Mission régionale d'autorité environnementale  
ÎLE-DE-FRANCE

**Avis délibéré**  
**sur le projet de construction d'un ensemble immobilier de**  
**logements dans la zone d'activités du Parc Technologique**  
**Le Plessis-Robinson (92)**

N° APJIF-2022-047  
en date du 29 juin 2022

Figure 4: Plan masse du projet – Étude d'impact (p. 37).

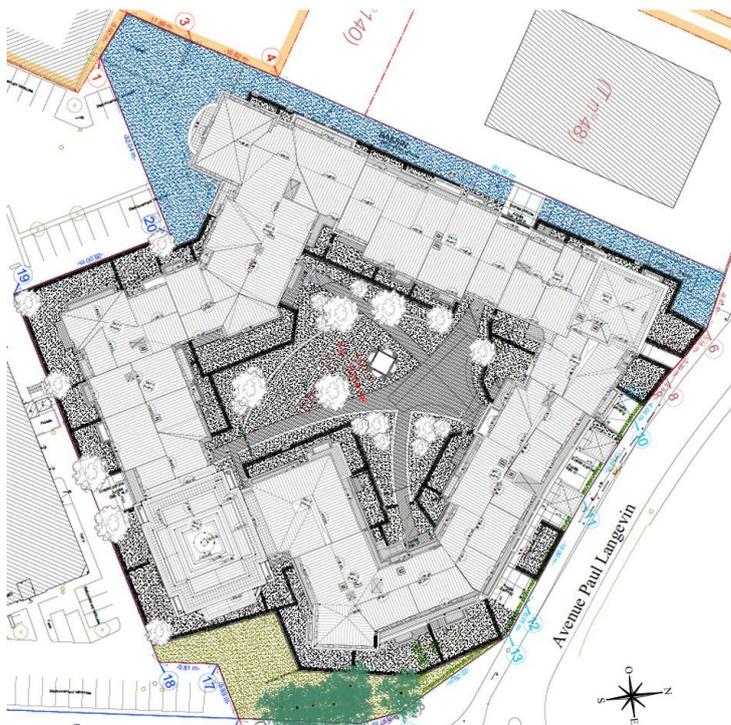
L'Autorité environnementale remarque que l'étude d'impact traite essentiellement le projet de manière isolée, sans mention de l'existant ou prise en compte des projets voisins en cours de réalisation, ne serait-ce qu'au sein du Parc Technologique et de l'îlot qui le contient. De même que le réseau d'espaces publics qui structurera ce quartier à terme n'est pas détaillé. L'impact architectural et urbain du projet ne peut être évalué que sur la base d'une vision urbaine d'ensemble et cohérente, intégrant les précisions nécessaires sur la trame viaire qui le relie à son environnement.

- présenter dans l'étude d'impact un plan masse incluant le Parc technologique sur lequel le projet prévoit de s'implanter et les projets voisins en cours de réalisation ainsi que la structuration des espaces publics de l'ensemble du quartier ;
- mieux justifier l'intégration de l'opération dans son environnement urbain et paysager, en étayant l'analyse paysagère par des vues et perspectives contextuelles, notamment depuis le site classé de la bibliothèque de Clamart.

Figure 5: Façades du projet – Étude d'impact (p. 38.)

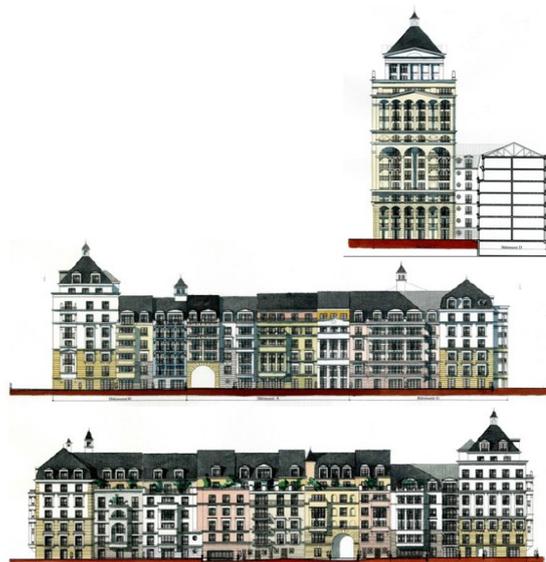
La construction d'immeubles de plus de cinq étages ou plus – dont une tour de quatorze étages – (Figures 5 et 7) à la place du bâtiment à deux étages préexistant, aura un impact sur les vues dans un large périmètre autour du projet. Sur ce point, l'étude d'impact considère que le projet aura un effet positif en termes de paysage offrant « une entité architecturale cohérente et particulièrement attractive qui améliore les vues des riverains » (p. 219). L'absence dans l'étude d'impact de photomontages de l'état projeté rend difficile l'appréhension de l'insertion du projet dans l'environnement urbain et paysager. Selon l'Autorité environnementale, il est nécessaire de présenter des perspectives qui montrent la manière dont le projet dialogue ou se confronte au tissu urbain environnant.

Une étude sur les ombres portées par les bâtiments prévus sur les constructions avoisinantes a été réalisée. Mais elle ne semble pas avoir été prise en compte dans la conception du projet, puisqu'aucune variante n'est présentée à cet égard, alors que le projet induit la mise à l'ombre des façades d'immeubles existants et futurs (p. 222.), le matin pour les bâtiments situés au nord-ouest et le soir pour ceux situés à l'est.

Figure 6: OAP « Secteur Noveos, Parc des sports et Parc technologique » du PLU du Plessis-Robinson (source : Étude d'impact, p. 287). Le cercle jaune localise l'opération.

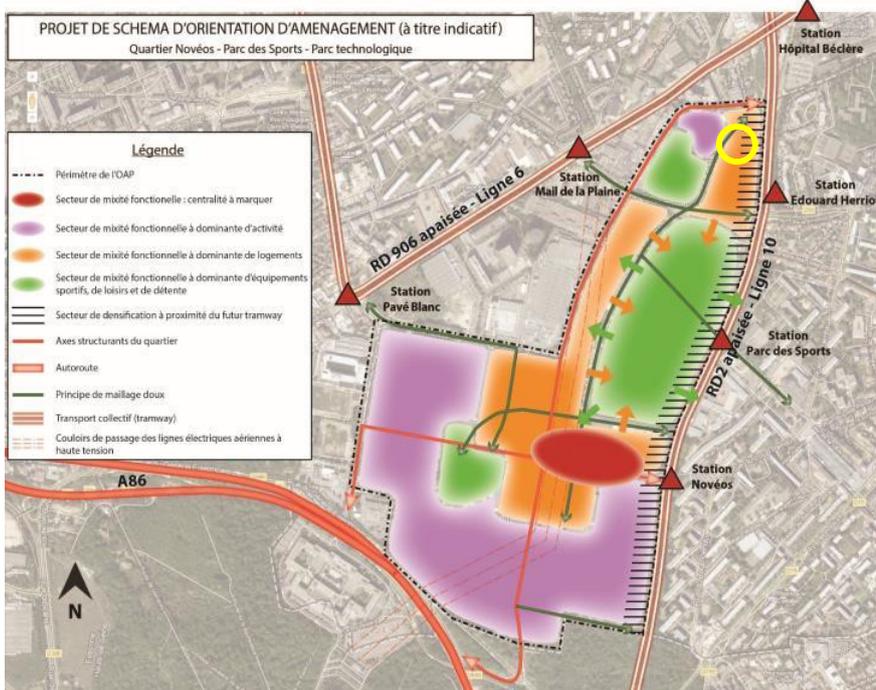
Toutefois, l'Autorité environnementale relève que l'OAP prévoit l'aménagement d'un grand axe piéton (« *principe de maillage doux* ») sur le flanc ouest du futur ensemble de logements (Figure 6) mais l'étude d'impact ne montre pas la matérialisation de cette liaison dans le projet. Plus globalement, l'Autorité environnementale note que l'îlot incluant le cimetière et un ensemble de bâtiments d'activités formant le « Parc Technologique », représente une surface au sol de plus de six hectares, bordée par des segments de voies de 100 à 300 m de long entre deux carrefours, ce qui semble peu adapté à la marche à pied. Or aucun document ne figure les liaisons douces qui seraient créés dans cet îlot.

- représenter les liaisons douces aménagées au sein du Parc Technologique (dont celle prévue dans l'OAP) et produire des plans du maillage viaire et des circulations piétonnes, intégrant l'ensemble du secteur couvert par l'OAP faisant l'objet d'une requalification en relation avec la trame urbaine environnante.
- présenter et, si nécessaire, renforcer la stratégie développée pour ce nouveau quartier en faveur des modes alternatifs à l'automobile et les parts modales attendues, en justifiant notamment du nombre de places de stationnement automobile prévues, ainsi que de la localisation et de l'accessibilité des stationnements vélo.

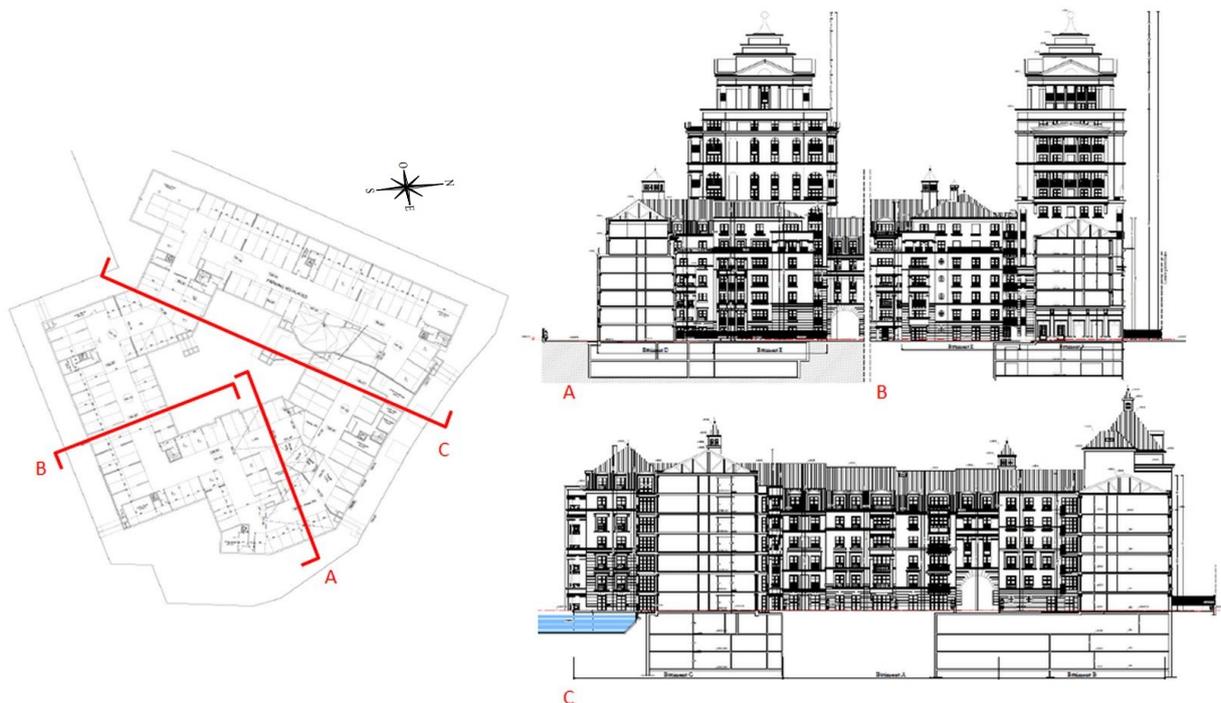
Le projet prévoit une trame végétale représentant 2 330 m<sup>2</sup> d'espaces paysagers soit près de 30% de la superficie du terrain (p. 276). Toutefois, selon l'étude d'impact, seuls 1 618 m<sup>2</sup> seront en « pleine terre » car 712 m<sup>2</sup> seront sur « dalle ». L'Autorité environnementale en déduit donc un taux d'artificialisation de plus de

80 % (voir plan de la Figure 7) et souligne que la terre restante est essentiellement composée de sols aujourd'hui artificialisés et qui donc n'auront possiblement pas toutes les fonctionnalités écologiques des sols qui ne l'ont jamais été.
